Modulo per la presentazione delle osservazioni per i piani/programmi/progetti sottoposti a procedimenti di valutazione ambientale di competenza statale

Oggetto: Codice procedura 10847 - Costruzione ed esercizio di un impianto di produzione di energia elettrica da fonte eolica "FIORA" di potenza nominale pari a 52,8 MW, da realizzarsi nel comune di Manciano (GR) e delle opere ed infrastrutture connesse

ALLEGATO n1 OSSERVAZIONI IMPIANTO EOLICO INDUSTRIALE “FIORA” COMPOSTO da n. 4 immagini e 4 pagine.

IMMAGINE n. 2 CUMULO IMPIANTI EOLICI nel BACINO VISIVO TERRITORIO di MANCIANO e di MONTALTO di CASTRO.

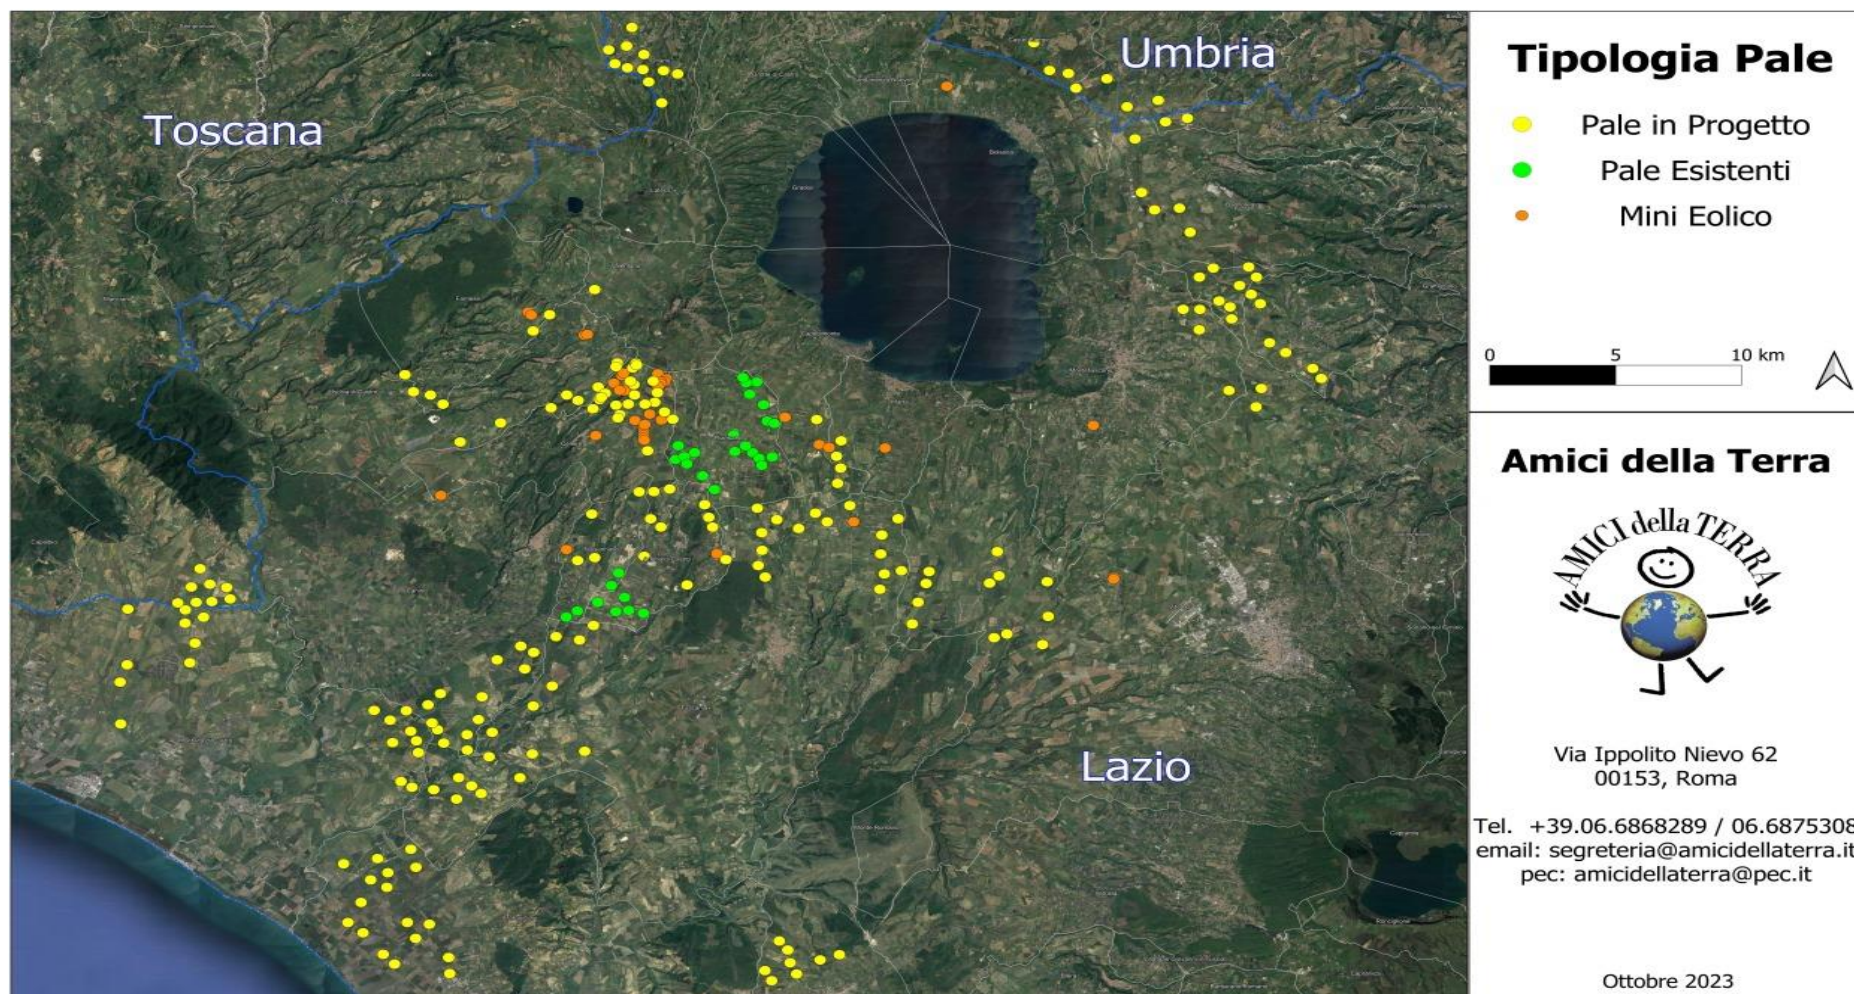
3) OSSERVAZIONE: CUMULO e SATURAZIONE IMPIANTI FER NELLA PROVINCIA di VITERBO, IN PARTICOLARE NEL COMUNE DI MONTALTO DI CASTRO E NELLA ZONA A CONFINE CON IL COMUNE di MANCIANO che SI TROVANO NELLO STESSO BACINO VISIVO.

La zona in cui in cui è stato progettato l'eolico Fiora è già occupata da diversi centinaia di ettari di impianti fotovoltaici già esistenti e in procedura VIA al Mase e alla Regione Lazio così come da diversi progetti di impianti eolici industriali (vedi Allegato Osservazioni immagini nn. 2,3 e 4. L'impianto eolico Fiora, pur trovandosi in Toscana ma nello stesso bacino visivo del territorio limitrofo laziale ed a poche centinaia di metri da una zona già estremamente satura del Lazio, andrebbe ad appesantire una situazione già *critica per la sostenibilità ambientale*.

A riprova di quanto affermato si cita la D.G.R del Lazio n. 171 del 12.05.2023 che da atto dell'elevato impatto ambientale e paesaggistico causato dal cumulo di impianti FER nella Provincia di Viterbo e la conseguente saturazione del territorio. Si porta a conoscenza che la zona più intensamente occupata dagli impianti FER (fotovoltaico ed eolico) sia già esistenti con centinaia di ettari di fotovoltaico già realizzati (immagine n. 4 Allegato) che in procedura VIA al MASE e alla Regione Lazio si trovano nell'area di dettaglio, intermedia e vasta dell'impianto eolico industriale denominato Fiora.
